**Projet de centrale photovoltaïque au sol sur la  
commune de Villemoyenne (10260)**

Mémoire de réponse à l'avis n° 2023APGE81MRAe

Dossier N° PC 104192022D004

Third Step Energy  
55 Allée Pierre Ziller, Atlantis 2  
06560 Valbonne - France  
30/10/2023

Ci-après, un graphique extrait d'une étude du Fraunhofer Institute for Solar Energy décrivant le temps de retour énergétique moyen d'un module standard installé en Europe.

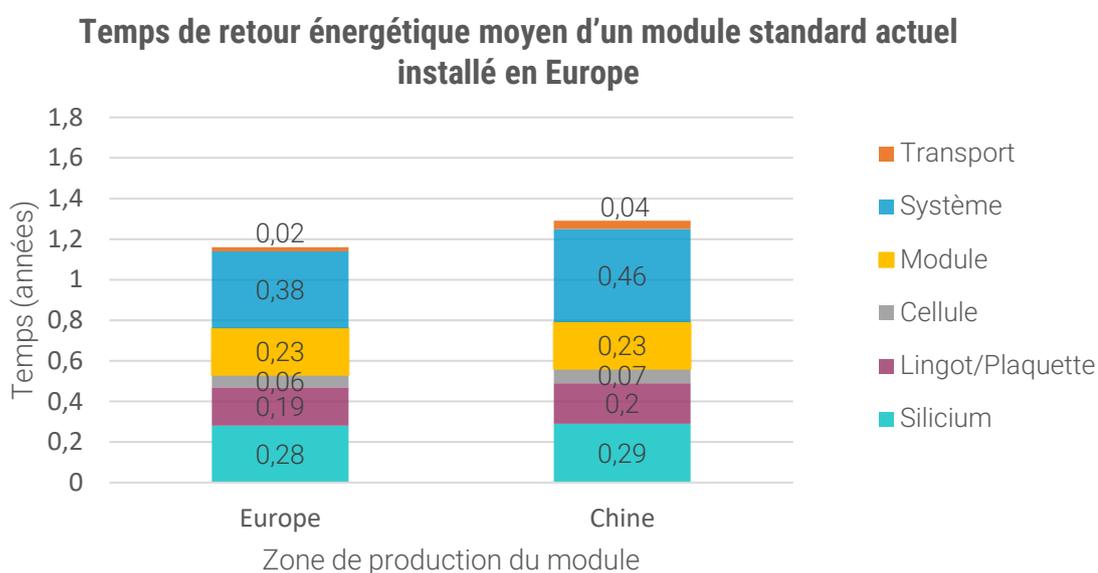
- réaliser une analyse du cycle de vie de l'exploitation, en précisant l'origine des panneaux ;
- préciser le temps de retour énergétique de sa propre installation, en prenant en compte l'énergie utilisée pour le cycle de vie de la centrale (extraction des matières premières, fabrication, installation, démantèlement, recyclage) ainsi que des celle produite par l'installation, et selon la même méthode, préciser celui au regard des émissions des gaz à effet de serre.

L'estimation du temps de retour énergétique permet de caractériser la durée d'exploitation nécessaire pour amortir l'impact de la fabrication du module en termes d'émission de CO<sub>2</sub>, c'est-à-dire le temps requis pour que le module produise autant d'énergie qu'il a été nécessaire pour le fabriquer.

Le temps de retour énergétique d'une centrale photovoltaïque est faible (moins de 2-3 ans ; source : Fraunhofer ISE : Photovoltaics Report) comparé au temps d'exploitation envisagé (40 ans), et ce malgré la prédominance des panneaux asiatiques sur le marché. La production photovoltaïque est donc énergétiquement très positive peu importe l'origine du module.

*Tracé potentiel du raccordement*

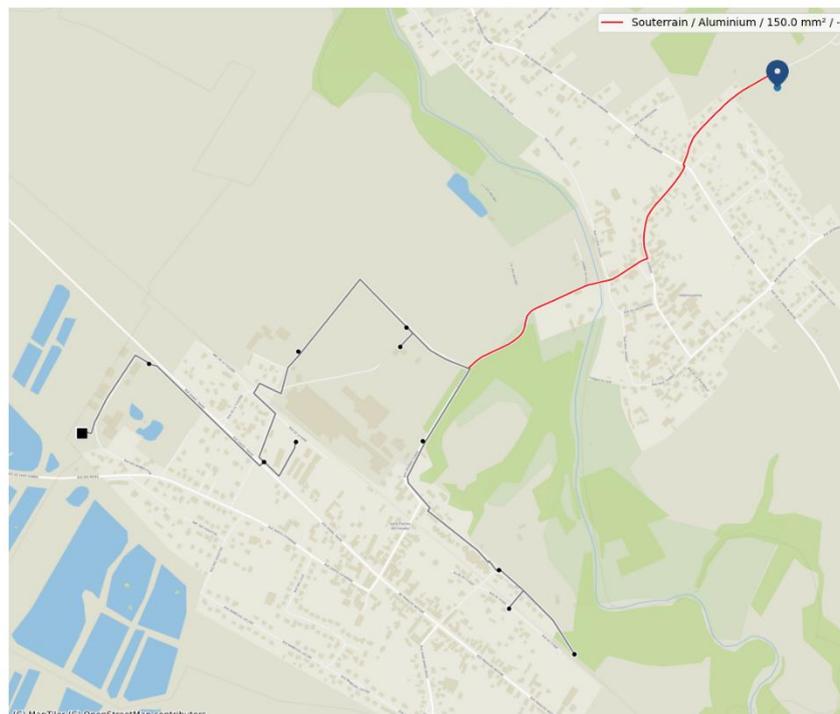
L'Ae recommande au pétitionnaire de vérifier la compatibilité du raccordement envisagé avec le Schéma régional de raccordement au réseau des énergies renouvelables (S3REnR) de la région Grand Est et d'intégrer dans l'étude d'impact le tracé du raccordement définitif.

Au regard de la puissance du projet, le raccordement est envisagé via une extension HTA souterraine d'environ 1500m (en rouge sur le schéma ci-dessous), vers un départ existant issu du poste source de ST PARRES LES VAUDES.

Ce tracé de raccordement, présenté dans l'étude d'impact, correspond au tracé prévisionnel.

Il sera confirmé une fois le permis de construire obtenu et la convention de raccordement signée entre TSE et Enedis. Celle-ci, qui fait suite à une demande de TSE auprès d'Enedis d'une Proposition Technique et Financière (PTF), définira de manière précise la solution et les modalités de raccordement de la centrale photovoltaïque. L'arrêté de permis de construire du parc photovoltaïque doit être obtenu au préalable, il s'agit d'une pièce nécessaire à joindre au dossier de demande.

La capacité d'accueil réservée au titre du S3REnR restant à affecter n'est à ce jour pas suffisante ; cependant le taux d'affectation étant de 48% un transfert de capacité est envisageable.

De plus, la capacité de transformation HTA/HTB, qui correspond à la puissance restante admissible en injection sur les ouvrages en question, est suffisante pour permettre un raccordement sur ce poste source.

PROJET PHOTOVOLTAÏQUE AU SOL  
COMMUNE DE VILLEMAYENNE (10)  
MESURES

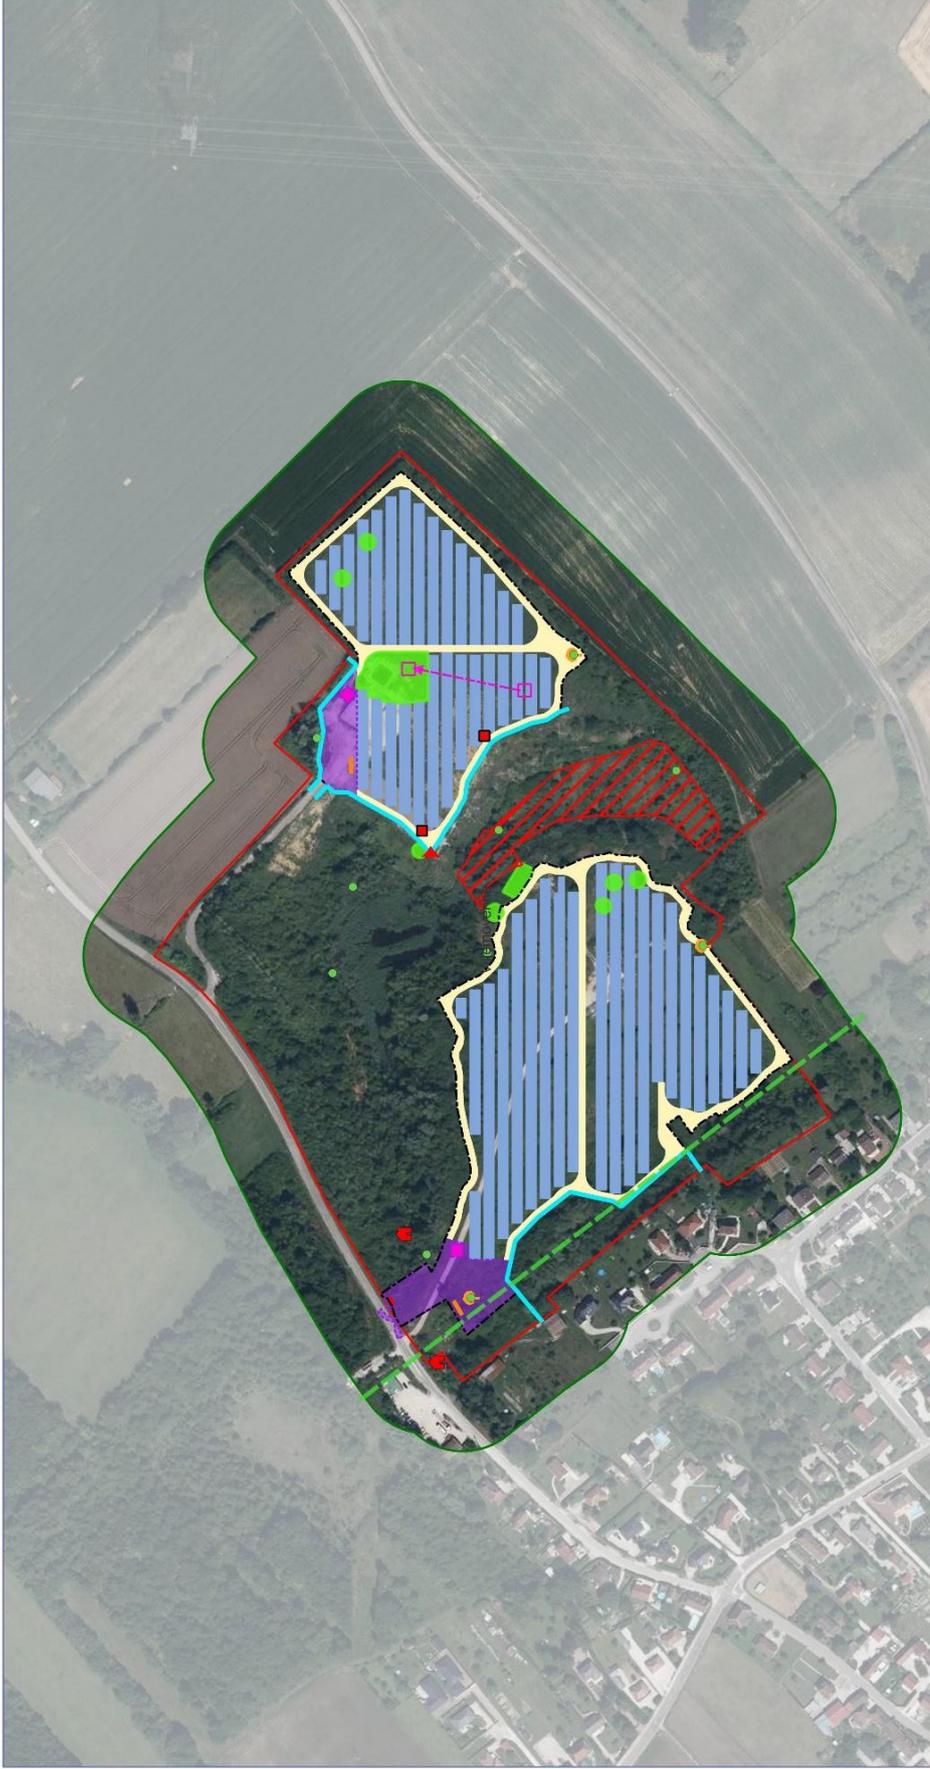
L'Ae recommande au pétitionnaire d'éviter les arbres susceptibles d'abriter les gîtes à chauves-souris.

Ainsi sur l'aire d'étude, 10 arbres, un bâtiment abandonné et un mur en ruine présentant des potentialités ont été identifiés. Ils sont localisés sur la carte des enjeux chiroptérologiques en page 85 de l'étude d'impact.

Les deux gîtes bâtis, ayant un potentiel d'accueil plus important que les arbres seront maintenus.

De plus 8 arbres gîtes potentiels sont évités. In fine, seuls 3 de ces gîtes potentiels se situent dans les emprises du projet.

- A l'angle Sud-Est de la plateforme Nord, sous les emprises de la piste légère.
- Au Sud -Est de la plateforme Sud sous les emprises de la piste légère
- A l'Ouest de la plateforme Sud, sous les emprises de la zone d'entrée stabilisée.

Pour les gîtes situés sous les emprises, des mesures de réduction spécifiques viendront limiter les impacts potentiels de l'abattage des arbres en phase travaux sur les chiroptères, dont notamment les mesures suivantes :

- Méthode d'abattage des arbres favorable aux chiroptères (abattage contrôlé par démontage mécanique ou abattage par démontage manuel assisté) permettant aux individus de quitter les gîtes
- Adaptation du planning de travaux : travaux de débroussaillage et de déboisement réalisés entre le 15 août et le 15 octobre, en dehors donc des périodes de léthargie hivernale (novembre à mars) et de reproduction (mise-bas et élevage des jeunes, d'avril à mi-août).

Par ailleurs concernant la perte d'habitat une mesure spécifique sera mise en place : Il s'agit de l'enterrement de la ligne électrique, bénéfique aux chiroptères en limitant les risques de collision (ces risques sont toutefois initialement limités, les lignes étant immobiles et donc aisément identifiables par les écholocations des animaux) et en facilitant leur alimentation sur cette partie Sud-Est de l'aire d'étude.

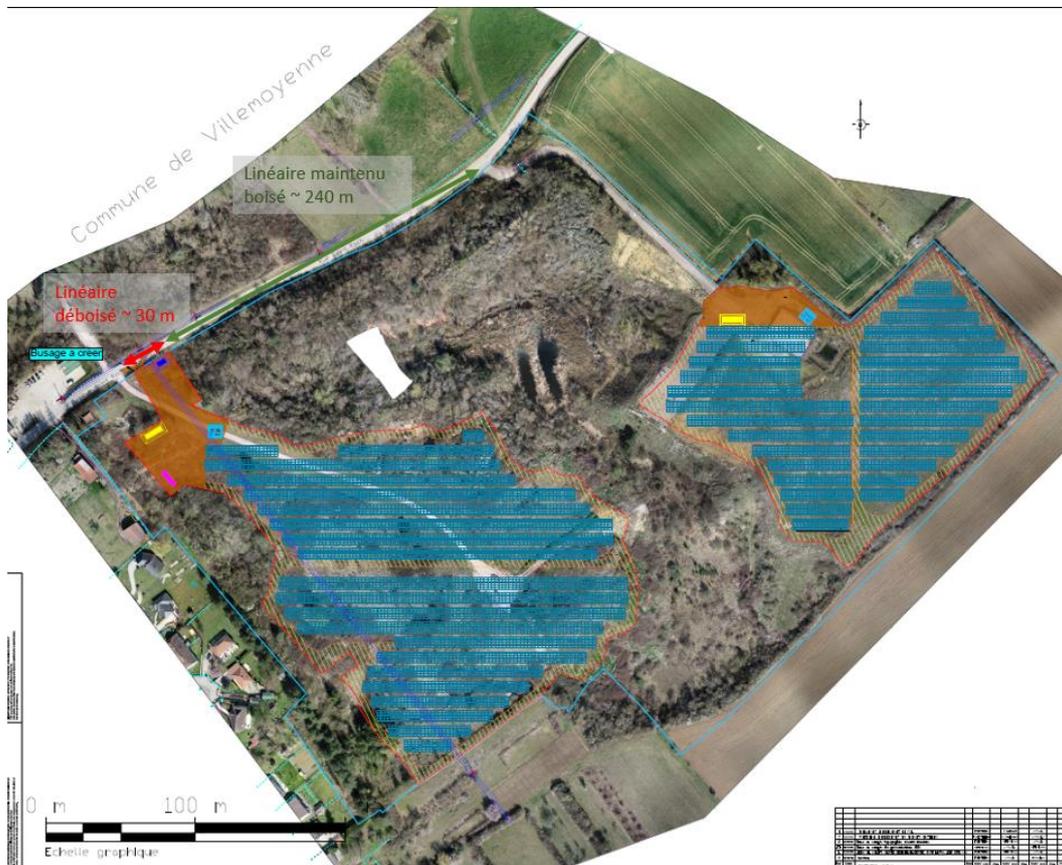
L'Ae recommande au pétitionnaire de conserver la partie boisée en bordure de la route RD49b.

La conception du projet a pris en compte les enjeux paysagers, urbanistiques et environnementaux. Ainsi, l'EBC d'une surface d'environ 1 hectare a été évité en totalité. Ainsi une bande boisée d'une longueur supérieure à 620 mètres a été conservée le long de la RD49b.

Sur les 270 mètres boisés le long de la RD49b en lisière du site, seul un linéaire d'environ 30 mètres sera déboisé, pour permettre l'accès à la zone sud de la centrale photovoltaïque (portail), ainsi qu'au poste de livraison, lequel pourra être accessible par Enedis.

La zone d'environ 1 500 m<sup>2</sup> située à l'ouest de l'entrée au site, le long de la RD49b, sera quant à elle utilisée par la commune.

L'accès à la plateforme nord de la centrale photovoltaïque sera réalisé en utilisant la voirie existante et ne nécessitera quant à lui pas de modifications de la végétation existante.

Le schéma ci-dessous permet de visualiser ces éléments :
